UKKEL. Victor Allardstraat en de Haveskerckelaan

UNIEKE VERGUNNING: Het station Ukkel-Stalle renoveren:
volledige toegankelijk maken, perrons verlenging en renoveren,
aanleggen van toegangshellingen, installeren
van een lift en van een nieuwe fietsenstalling
Aanvraag van BSE – DCE / BSE – DS 02/05/2025

Advies van de KCML

Inrichting zone Allardstraat met nieuwe 'Engelse' tuin en infiltratiezone – documenten uit het aanvraagdossier

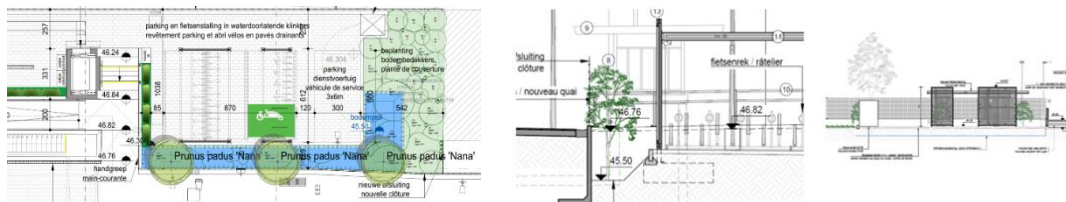
- In de zone aan de kant van de Allardstraat worden bijkomende beplantingen voorzien. Deze zone blijft erg druk en rommelig door de opeenstapeling van allerlei uitrustingen en straatmeubilair (dit aspect werd niet herzien in de huidige aanvraag), maar de extra groenaanleg en beplantingen zijn positief. De aanleg van de voorgestelde 'Engelse' tuin moet ook gepaard gaan met de nodige garanties inzake onderhoud (NB: het betreft een hedendaagse groenzone met beperkte oppervlakte en veelvuldig gebruik van vaste planten. De term Engelse tuin, gekenmerkt door weidsheid, natuurlijke glooiingen en spontane vormen is hier niet echt van toepassing).

- In de waterinfiltratiezone grenzend aan de fietsenstalling voorziet men de aanplant van een aantal bomen. De keuze voor *Prunus padus* 'Nana' roept vragen op: door de bescheiden afmetingen (3–4 m hoog, 2–3 m kroonbreedte) en de inplanting onder het niveau van het perron, zal die beplanting niet het gewenste effect hebben en geen visuele of akoestische buffer vormen voor de omliggende woningen. De KCML raadt aan hier spontane beplanting te laten groeien.

Plan waterbeheer en infiltratiezones – uit het aanvraagdossier

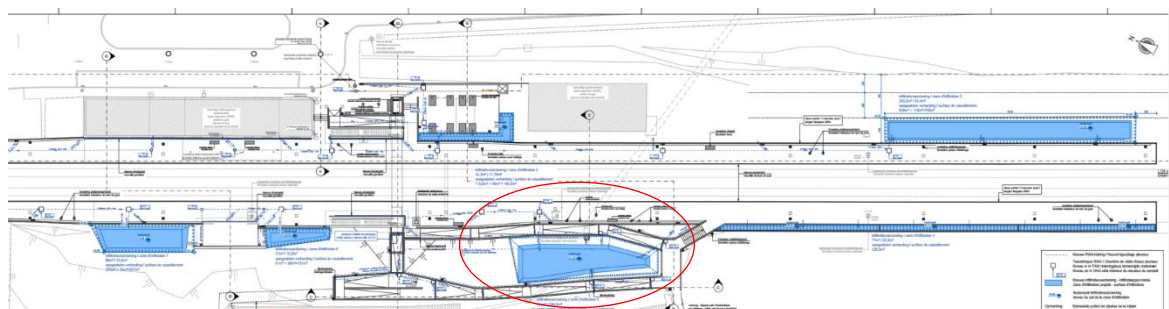
- Inzake opvang en opslag van hemelwater worden verschillende oplossingen voorgesteld voor waterinfiltratiezones en bekkens. Algemeen genomen kan dit principe aangemoedigd worden maar bepaalde ingrepen zijn landschappelijk niet optimaal. Zo zal de inrichting van het grote bekken, gelegen tussen de paden kant Kersbeek, leiden tot een omvangrijke afgraving van het talud, wat het natuurlijk karakter verstoort en leidt tot een weinig landschappelijk geïntegreerde oplossing. Ook de watertoevoer (via een pompsysteem aan de kant van het lageregelegen pad waar geen natuurlijke instroom mogelijk is) roept vragen op. De KCML vraagt dit punt verder te verbeteren en beter af te stemmen op de topografie van de plek.
